Znak sprawy: SIM/ZP/P/02/2024

Dotyczy: postępowania o udzielenie zamówienia publicznego pn.: „Budowa żłobka przy ul. Pszczelnej w Szczecinie” – w formule „zaprojektuj i wybuduj”.

Zestaw pytań i odpowiedzi nr 5:

Pytanie nr 86

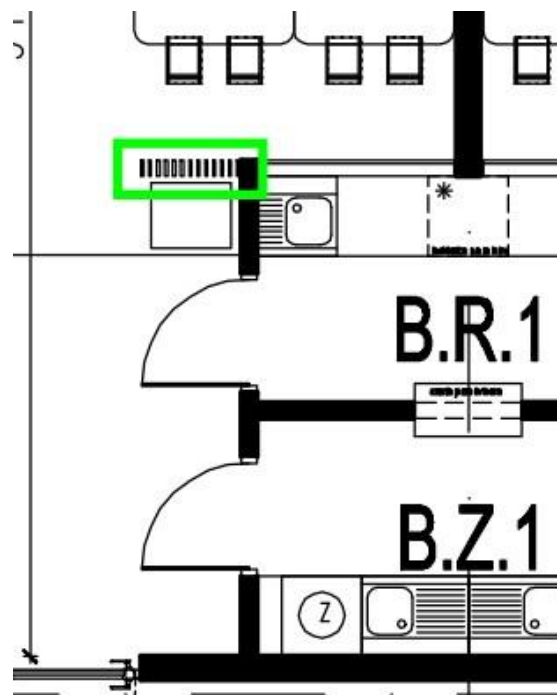
Prosimy o wskazanie jaki typ i kolor drzwi wewnętrznych Zamawiający przewiduje w pomieszczeniach rozdzielni i zmywalni oraz wejścia do zaplecza kuchennego i w pomieszczeniu mycia wózków.

Zamawiający informuje, że należy założyć wymagania dla drzwi do pomieszczeń z części ogólnodostępnych zgodnie z opisem w PFU.
